LICITACION P/43: “Nuevo Puente sobre el Río Negro en Picada de Oribe. Conexión Ruta 43 y Camino de la Balsa”

COMUNICADO N° 1

COMUNICADO Nº 1

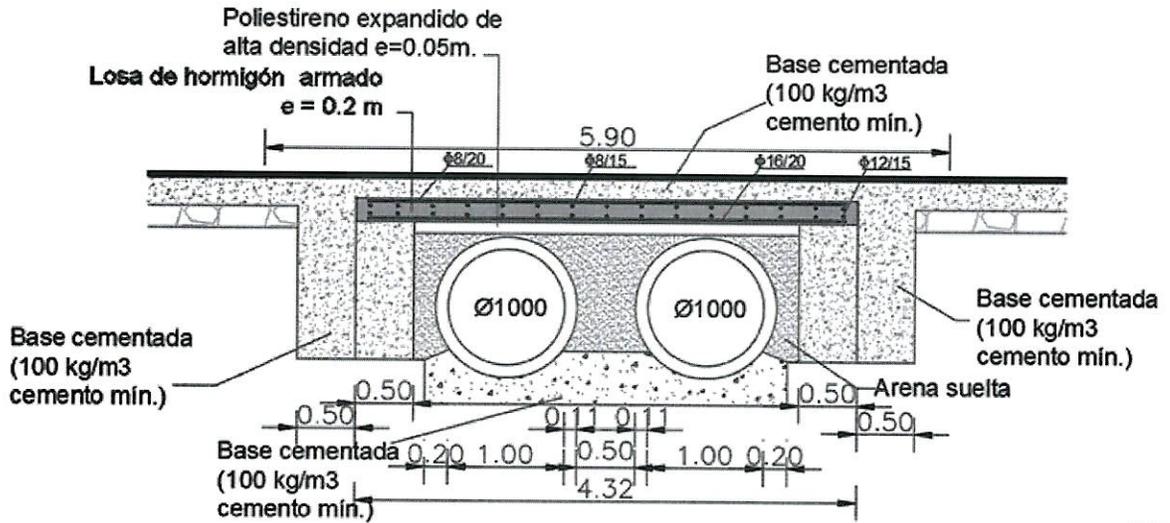
En los documentos de proyecto se sustituye en la lámina PRN-PO-ST001 el detalle "Protección mecánica de tubería" por el siguiente:

Se agrega a la cláusula 3.3.2 Alcantarillas lo siguiente

Todos los trabajos y materiales necesarios para la ejecución de la protección especificada para la alcantarilla 3km783 en lámina PRN-PO-ST001 según detalle "Protección mecánica de tubería" se pagarán al precio unitario establecido en el siguiente rubro:

262 *Hormigón armado clase VII para losas (m³).*
